LAFARGE GRANULATS SUD
EXPLOITATION DE CHEVENON lieu-dit « Les Colons »
Mémoire en réponse aux observations émises au cours de
l'enquête publique du 8 octobre 2012 au 9 novembre 2012

Le présent mémoire a pour objet d'apporter les réponses de la société LAFARGE GRANULATS SUD aux questions émises par les tiers lors de l'enquête publique relative à la demande présentée par la société LAFARGE GRANULATS SUD à l'effet d'obtenir l'autorisation de Monsieur le Préfet de la Nièvre d'exploiter une carrière à ciel ouvert de matériaux alluvionnaires avec installations de traitement de matériaux relevant des rubriques n°2510-1, 2515-1 et 2517-1 de la nomenclature des installations classées pour la protection de l'environnement au lieu-dit « Ferme des Colons » sur le ban de la commune de CHEVENON.

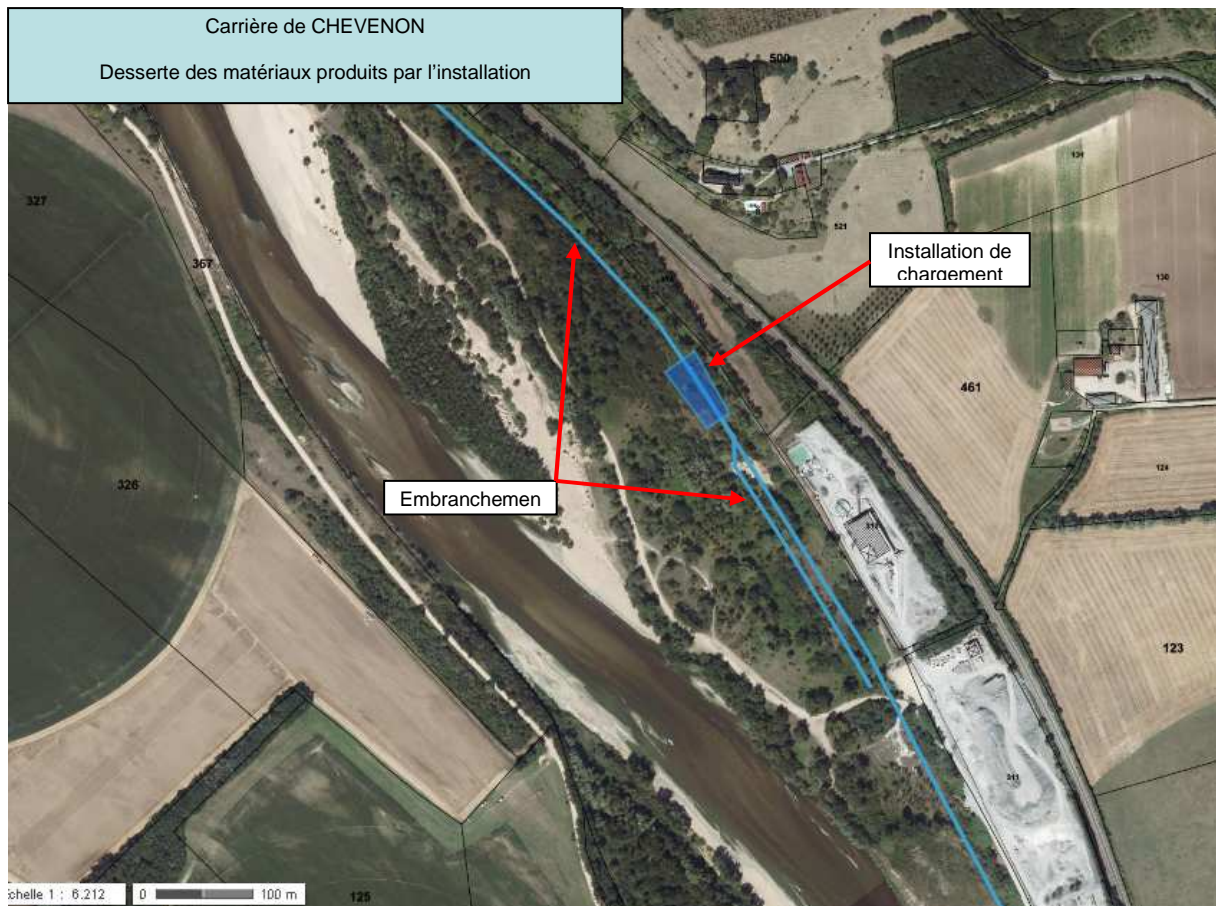
1 – Tracé du convoyeur à bande de desserte :

La vue aérienne ci-après montre l'emplacement du circuit de desserte des matériaux depuis la plateforme des installations de traitement jusqu'à l'installation de chargement des trains.

Une modification est intervenue pour tenir compte des observations émises par les habitants du quartier situé à proximité immédiate du crassier d'Imphy : le point de chargement trains initialement prévu au niveau du crassier a été reculé de plusieurs centaines de mètres.

Comme nous l'avons précisé à plusieurs reprises, le transport des matériaux par convoyeur à bande est le moins générateur de bruit ou de poussières. C'est également le mode de transport sur courte distance qui a l'impact carbone le plus faible. Par rapport à un convoyeur à bande classique, il est prévu de capoter entièrement le convoyeur de desserte qui sera peint pour une meilleure intégration de celui-ci dans le paysage.

L'installation de chargement des trains est constituée d'une trémie de réception permettant de déplacer les wagons sans avoir à arrêter le convoyeur de desserte. Pour réduire les émissions sonores au minimum, les flancs de la trémie de réception seront caoutchoutés et l'ensemble de l'installation bardé.
